改善箇所説明図

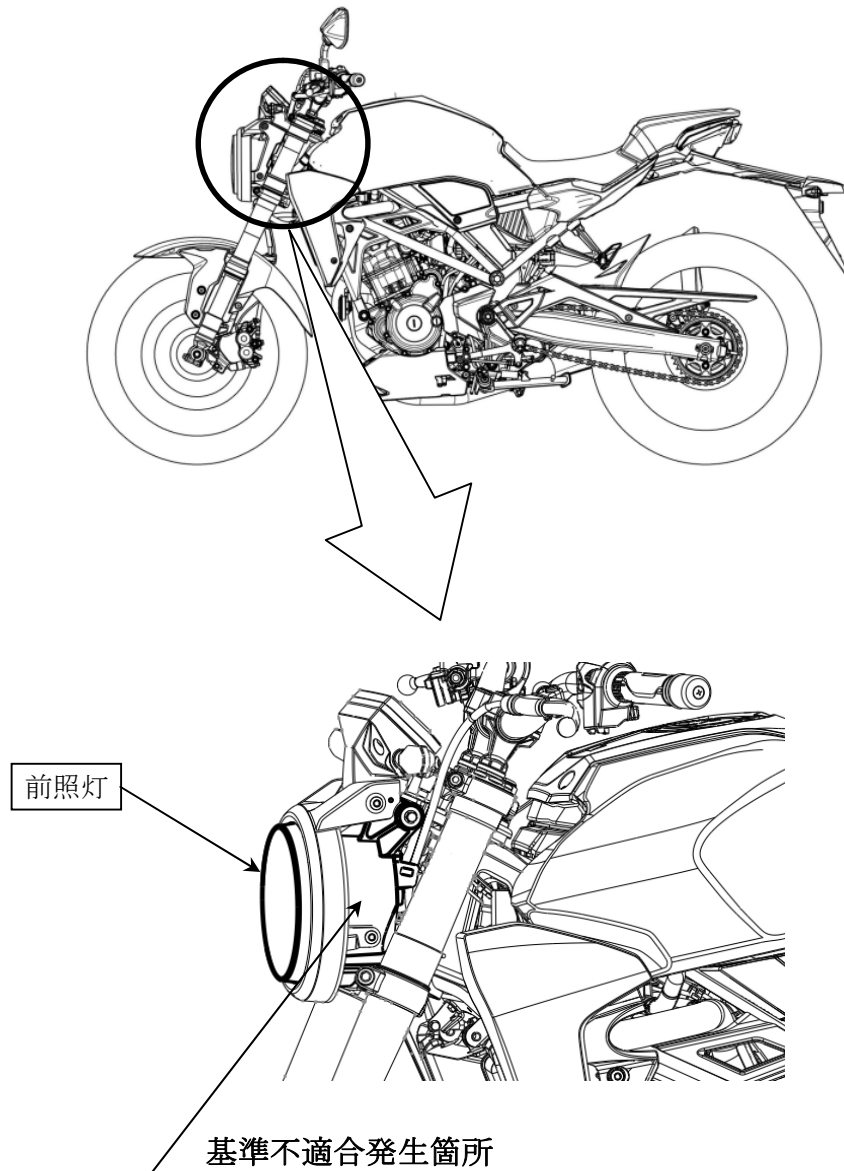
前照灯において、回路基板間を接続する配線の配索が不適切なため、当該配線が周辺部品と干渉しているものがある。そのため、走行中の振動により基板へ接続している芯線が断線して前照灯がちらつき、最悪の場合、前照灯が不灯となるおそれがある。

全車両、前照灯を対策品と交換する。なお、部品の準備に時間を要することから、不具合内容を周知し、準備でき次第、改めて連絡する。
